Rapport de l'Inspection des installations classées

Visite d'inspection du 17/06/2025

SIKA AUTOMOTIVE FRANCE (ex AXSON)

Références : UD95-2025-0400
Code AIOT : 0006506102

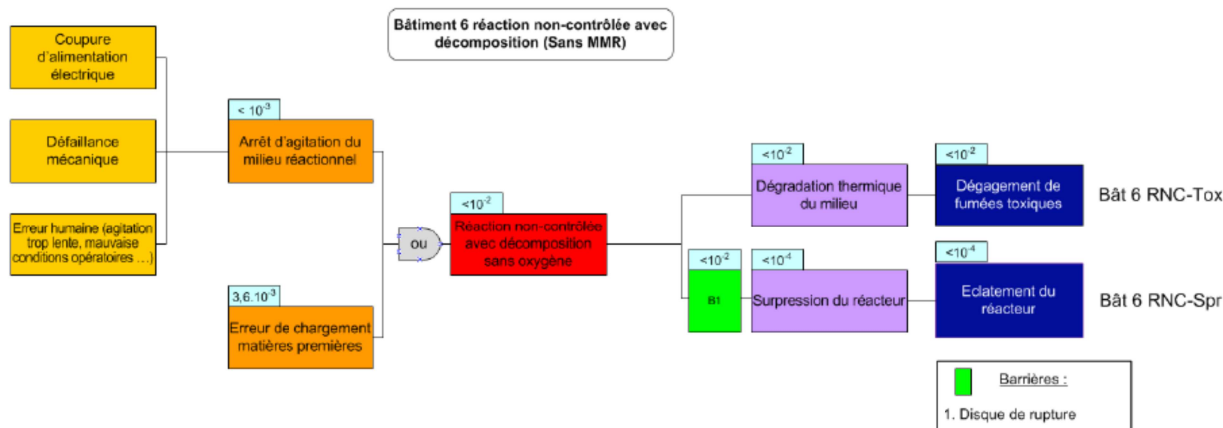
Par ailleurs, l'inspection constate qu'à la hauteur cible de 1,80 mètres en limite nord-ouest (côté bâtiment 3), les flux sortants n'atteignent que la haie de laurier d'une largeur de 3 mètres. En effet, le bâtiment du laboratoire CERBA est distant de 6,50 mètres de la clôture. Enfin, le bâtiment en question semble être un bâtiment construit sur deux niveaux uniquement pour une partie du bâtiment (environ 9 mètres) situé à l'avant du site. D'après les modélisations des effets thermiques à la hauteur cible de 3 mètres, les flux de 3 kW/m² et de 5 kW/m² n'atteindraient donc pas la partie du bâtiment montée sur 2 niveaux.

Non-conformité n°4 : Conformément à l'article 10 de l'arrêté ministériel du 29/09/2005, l'estimation de la gravité n'est pas correctement justifiée. L'inspection demande à l'exploitant de présenter les modélisations des effets thermiques (à la hauteur cible 1,80 mètres et à la hauteur cible des effets dominos) superposées à des vues aériennes afin de confirmer que les effets sortants résiduels n'atteignent effectivement pas les bâtiments du laboratoire CERBA, mais uniquement les parkings et les bandes enherbées. L'objectif est d'apporter des éléments probants pour la cotation de la gravité en sérieux (moins de 10 personnes exposées).

En effet, si le nombre de personnes exposées se situe entre 10 et 100 personnes pour les flux de 3 kW/m² et entre 1 et 10 personnes pour les flux de 5 kW/m², la gravité sera cotée en gravité importante ce qui laisse le scénario BAT 3-4-5-6 en case « NON » dans la grille de criticité.

Enfin, l'inspection demande que l'exploitant transmette les justificatifs relatifs aux caractéristiques des murs montés en limite de propriété et attestant du caractère coupe feu 2 heures afin de pouvoir prendre en compte cette modélisation des effets thermiques en présence de mesure de maîtrise des risques (cf point de contrôle n°4). Dans le cas contraire, la modélisation présentée ne pourra pas être considérée comme représentative des éléments présents sur site. Seule, la modélisation des effets thermiques sans mur en limite de propriété pourra être prise en compte laissant le scénario BAT 3, 4, 5 et 6 INC en case "NON" dans la grille de criticité.
